SAKSGANG

Utvalg/Styre	Møtedato	Saksnr
Hovedutvalg for miljø, plan og næring	15.03.2022	044/22

Førstegangsbehandling Detaljregulering for Ørnviksletta - planid 299

Figur 3 Beregnet støynivå fra veitrafikk, 1.5 meter over bakkeplan. (COWI)

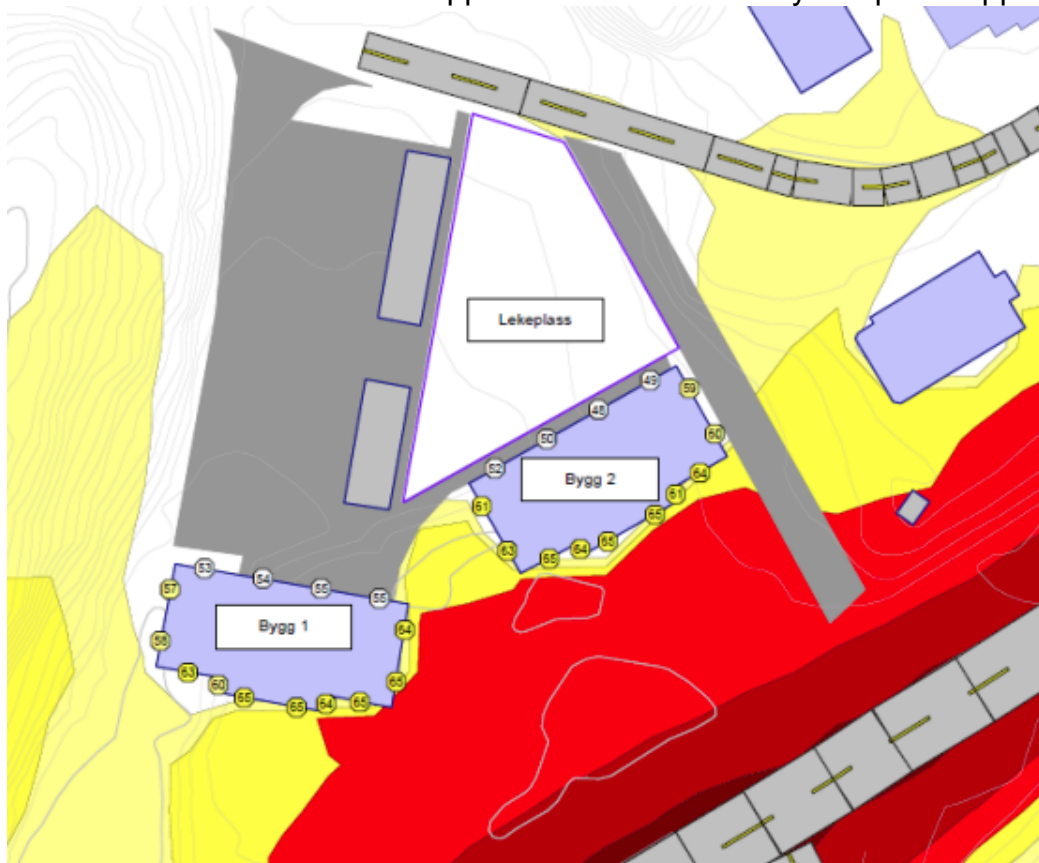
Beregningene fra støyvurderingen viser at det angitte området for felles lekeplass/uteareal (BLK) nordvest for bygg 2 får tilfredsstillende støynivå uten skjermingstiltak. Området er på ca 650m². For uteområde på bakkeplan foran og mellom bygningene er mesteparten av arealet i gul eller rød støysone for veitrafikk. Dersom det er aktuelt å etablere bebyggelsen i to byggetrinn vil det være nødvendig å begynne med bygg 2 for å sikre tilfredsstillende støynivå på den felles lekeplassen/utearealet (BLK) uten ytterligere skjermingstiltak enn bygget i seg selv.

For private uteoppholdsarealer (balkonger) som vender mot E10 og som innehar støynivå L_{den} over 60 dB vil det kreves tett innglassing på minimum 15kg/m² som føres fra dekke til dekke for å oppnå tilfredsstillende støynivå på uteoppholdsarealet.

Figur 9 Forslagstillers plankart.

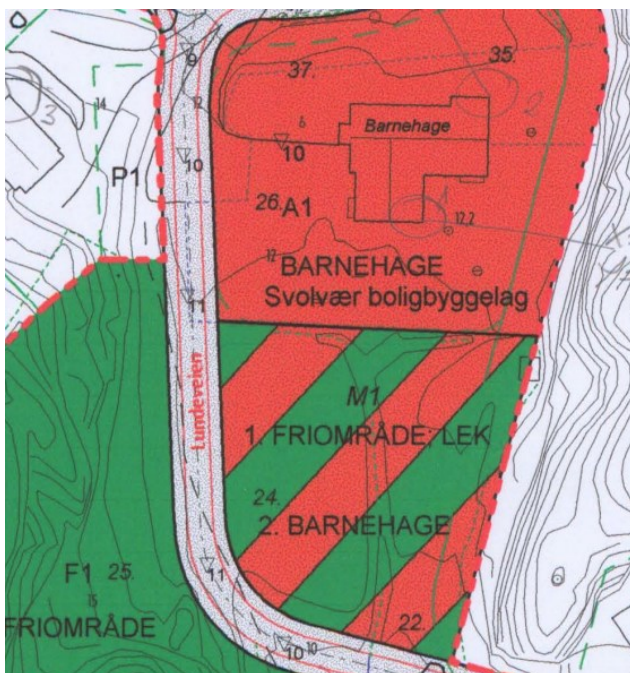
Forslagstillers planforslag (Figur 9) hadde ikke tatt med framtidig gang- og sykkelveg (o_SGS3). Fagavdelingen har valgt å regulere inn dette til førstegangsbehandlingen på bakgrunn av at det ligger en eldre reguleringsplan med vegareal her. (Figur 10)

Planforslaget hadde regulert den interne atkomstveien til boligområdet (SKV1) med en vegbredde på 5.5 meter. Fagavdelingen har valgt å redusere denne vegbredden til 4 meter, og tegnet dette inn i plankartet. Vurderingen man har gjort her er at man med en vegbredde på 5.5 meter vil få problemer med å få plass til å anlegge en framtidig gang- og sykkelveg langs SKV1 om dette skulle bli en aktuell problemstilling i framtiden. Vegbredden på 4 meter er samme veibredde som tidligere reguleringsplan har regulert inn, og den bredden som er regulert inn på Lundeveien. Dette er tegnet i henhold til vegnormalen og det skal være tilstrekkelig med manøvreringsareal i snuhammeren for renovasjon- og brannbil. Konsulent for forslagsstiller opplyser om at det fra deres side ønskes å beholde veibredden som de har tegnet den inn med en vegbredde på 5.5 meter, da det er den de har redegjort for i planbeskrivelsen og sporingene som er gjort.
